Asunto: Comunicación Resolución No. 2092 del 24 de septiembre de 2024

RESOLUCIÓN N° 002092 (24 SEP. 2024)

“Por la cual se resuelven unos recursos de reposición interpuestos en contra de la Resolución 1351 del 5 de julio de 2024 y se toman otras determinaciones”

Por medio de la Resolución 1351 del 5 de julio de 2024, esta Autoridad Nacional autorizó la modificación de la Licencia Ambiental otorgada mediante Resolución 1326 del 05 de agosto de 2020 (modificación 1 de la Licencia Ambiental del proyecto UPME 01 de 2013 (Soacha – Tequendama).

Figura 1 Ubicación de la plaza de tendido 2 sobre la unidad de cobertura de otros cultivos transitorios

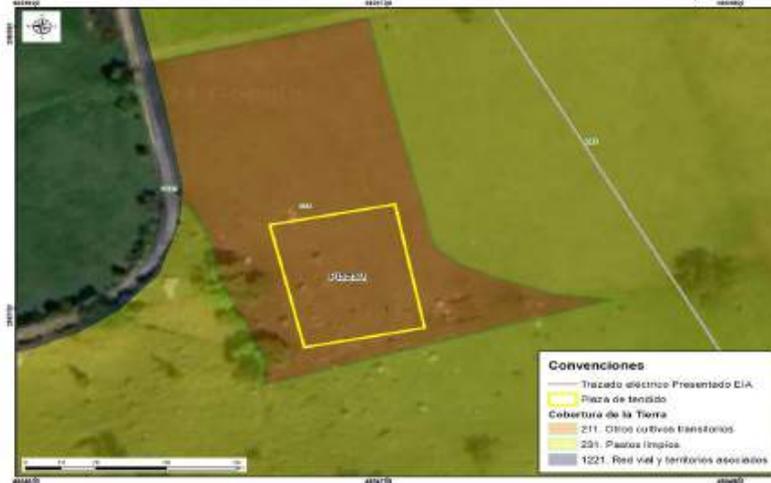
Conforme lo establecido en la zonificación del DMI, adoptada en la Resolución 1596 del 2 de junio de 2006, la plaza de tendido 2 se ubica dentro en una zona de producción y subzona agroforestal sostenible y una zona de protección absoluta. No obstante, tal y como se referenció en el complemento al EIA, dicha área se encuentra dentro de una cobertura de cultivos transitorios (Ver Figura 1 y Fotografía 1), razón por la cual, no es necesario realizar mantenimiento tipo rocería o aprovechamiento forestal. Al no realizarse estas intervenciones no se afectarán los valores de conservación de estas zonas establecidos en la zonificación del área protegida, según se observan en las siguientes imágenes:

Figura 3 Coberturas Plaza de tendido 9

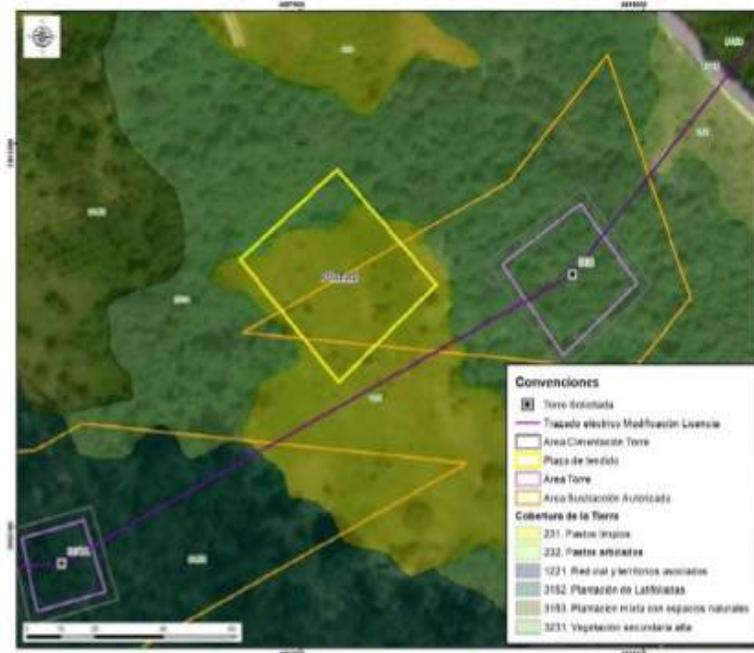
En consecuencia, el acceso Acc-307A-PT98 es necesario para acceder a la plaza con el fin de ejecutar las maniobras que hacen parte de la actividad del tendido. Con relación al argumento de ANLA de que el acceso se encuentra en un área no sustraída nos pronunciaremos más adelante en las consideraciones del acceso 307A-PT98.

En las siguientes figuras se presenta la cobertura actual de la plaza de tendido y el área donde se localiza:

Figura Cobertura Acc-306

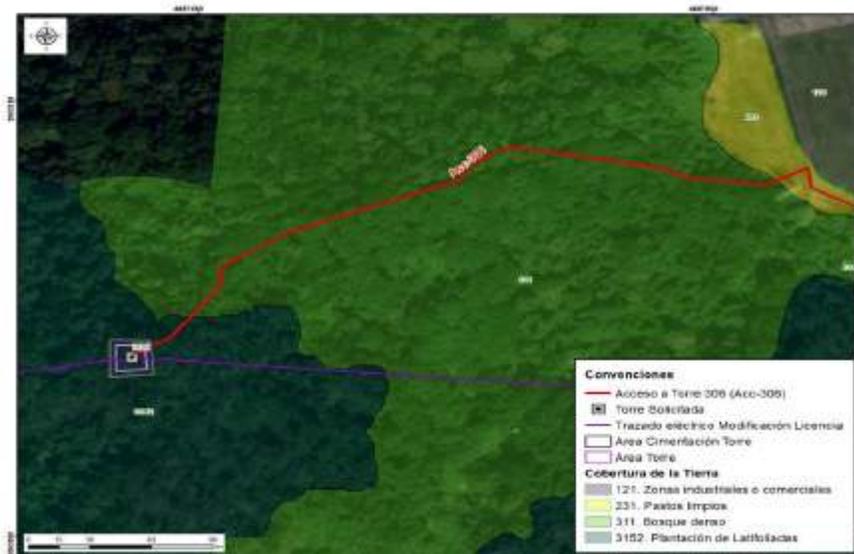
cobertura de bosque denso y de plantación latifoliadas que permite llegar al sitio de torre 306, tal y como se observa en las siguientes figuras.

Fotografía 8 Sendero peatonal existente Acc-306

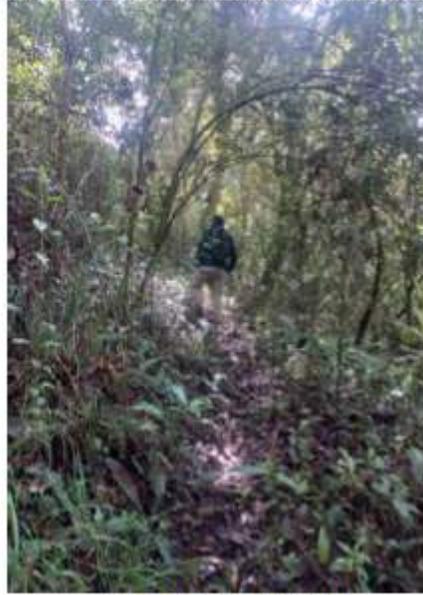
Cabe aclarar, que para los accesos que no son carretables como senderos, caminos y zonas de pastos dentro de los predios, se realizará el acceso de forma peatonal y se utilizarán semovientes, en caso de ser necesario, para el transporte de material y equipos, acorde con lo mencionado en la página 14 del capítulo 3. Descripción del proyecto del complemento de EIA.

Respecto a lo señalado por ANLA frente a la discrepancia entre lo mencionado en el capítulo 3 del complemento del EIA y lo presentado en el MAG sobre la rocería planteada, se aclara que no se realizarán actividades de mantenimiento tipo rocería, teniendo en cuenta las características mencionadas anteriormente y, por lo tanto, parte del acceso no se incluyó en la capa “área proyecto” del MAG y, por lo tanto, parte del acceso no se incluyó en la capa “área proyecto” del MAG. Por lo anterior, se aclara que la diferencia advertida por la autoridad obedece a un error involuntario con lo presentado en el MAG.

Figura 18 Cobertura Acc-307^a

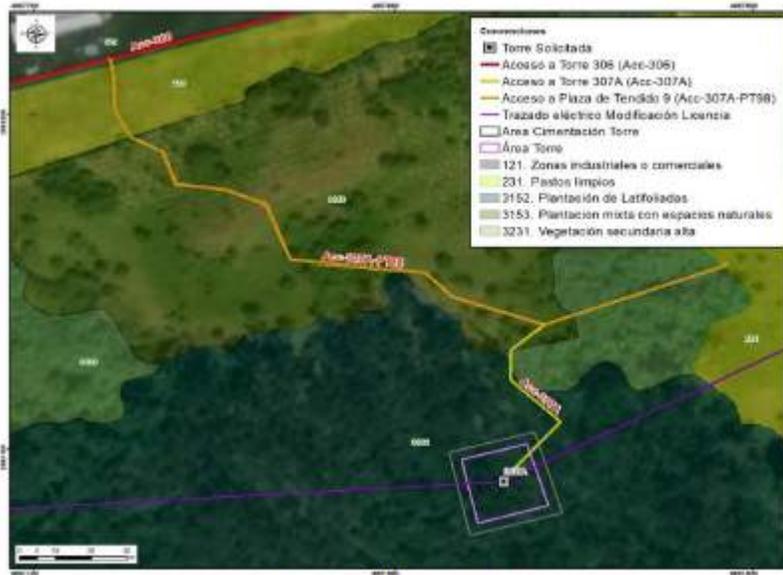
Para llegar al ingreso del acceso ACC-307A se inicia en el carreteable privado de la subestación ACC-306 por aproximadamente 110 m, el cual se ubica sobre una cobertura de zonas industriales o comerciales. Posteriormente, se continúa sobre el camino con cobertura de pastos limpios bordeando el cerramiento de la subestación por aproximadamente a 140 m. En este punto se toma el camino/sendero existente Acc-307A-PT98 ubicado en cobertura de plantación mixta con espacios naturales, el cual se recorre por 170 metros aproximadamente hasta el ingreso del camino/sendero existente Acc-307A ubicado en cobertura mixta con espacios naturales y plantación de latifoliadas hasta llegar al sitio de la torre 307A, como se observa en las siguientes figuras. Las condiciones del acceso, tanto para el carreteable como para el camino/ sendero, no requieren adecuaciones como actividades de mantenimiento tipo rocería, toda vez que los árboles en el trayecto final son altos, y no se observan arbustos que obstruyan el ingreso para el paso del personal y materiales, como se observa en la Fotografía 11:

Figura 34 Acc-312 en la zonificación y sub-zonificación del DMI

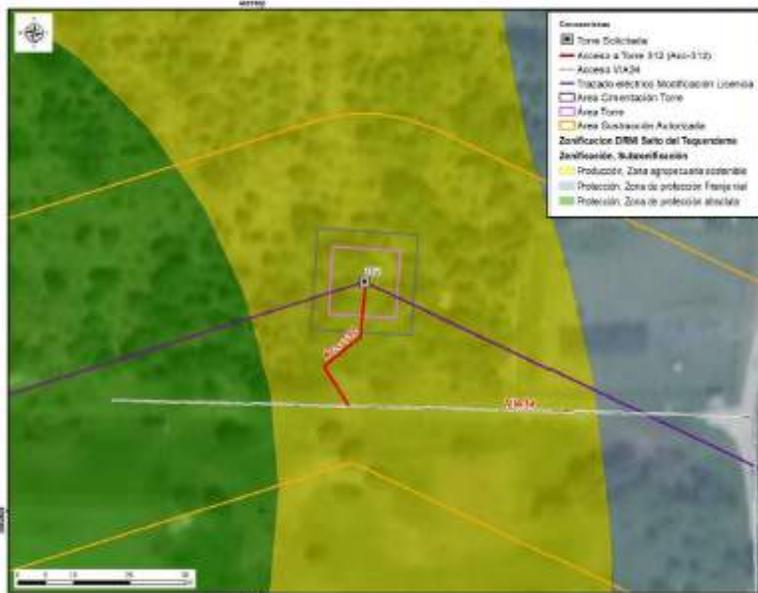
El camino/sendero ACC-312 se encuentra sobre cobertura de plantación mixta con espacios naturales, en el cual no es necesario tramitar el permiso de aprovechamiento forestal. Por el tipo de cobertura, tampoco se requieren actividades de mantenimiento tipo rocería, pues las características de la vegetación del acceso y el ingreso de los materiales y equipos para la construcción y montaje de la torre 312 se realizará de manera peatonal, como se menciona en la tabla 3-8 Descripción de accesos a sitios de torre del capítulo 3. Descripción del proyecto del complemento del EIA. Asimismo, la longitud es de aproximadamente 26.50m hasta el sitio de torre, razón por la cual, no se justifica un

Figura 1 Área de influencia total para el proyecto

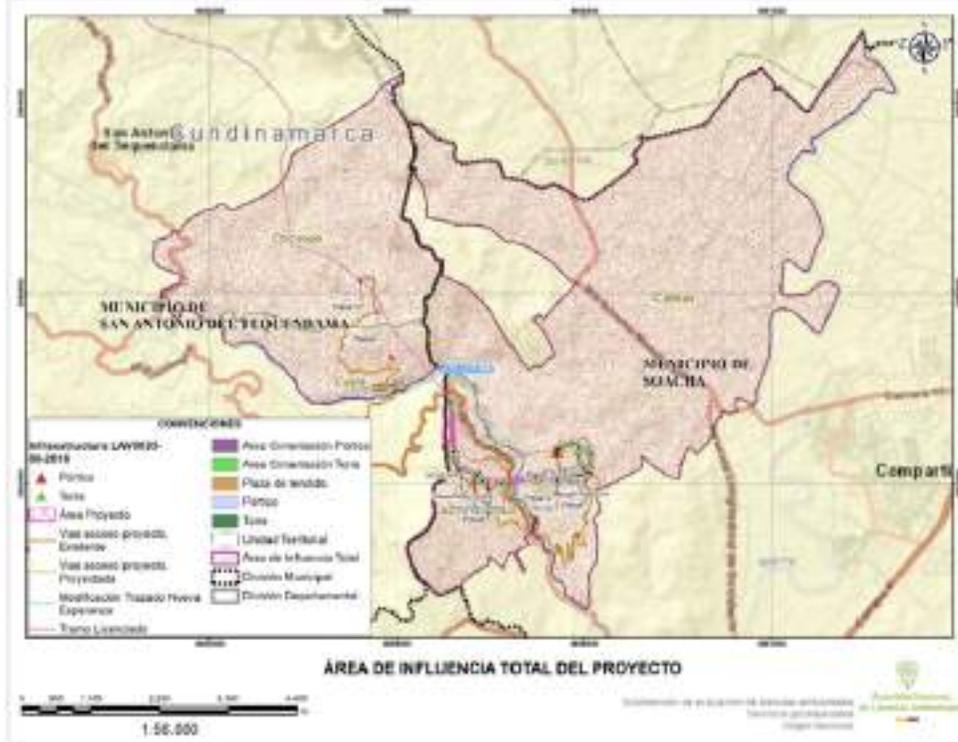
Frente a lo expuesto el Equipo Evaluador Ambiental de la ANLA, realizó la verificación de la información considerada en el concepto técnico 4703 del 05 de julio de 2024 que sirvió de sustento para emitir la Resolución 1351 del 5 de julio de 2024, en el cual señala que el área de influencia total del proyecto incorpora las Veredas San Francisco y Canoas en jurisdicción del municipio de Soacha; y veredas Cúσιο y Chicaque en el municipio de San Antonio del Tequendama, como se presenta en la siguiente figura:
